## Betreff: Änderung der XPR-Brennerköpfe

Am 3. Februar 2023 wurde eine Änderung an unseren XPR®-Brennern implementiert, um die Zuverlässigkeit des elektrischen Anschlusses zwischen der Elektrode und der Kathode im Brennerkopf zu verbessern.

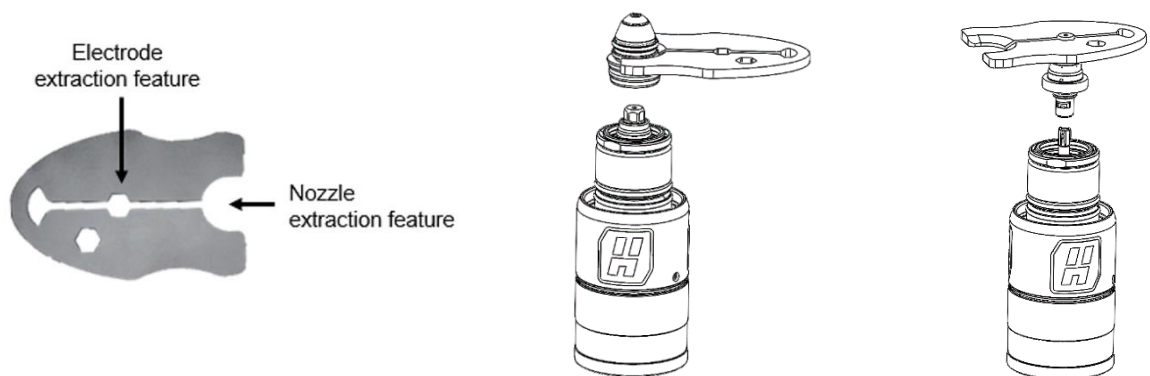
- Neue XPR-Brennerköpfe beinhalten ein anderes Kennzeichen „+++“, das die Identifizierung des aktualisierten Designs vor Ort erleichtert. Siehe unten:
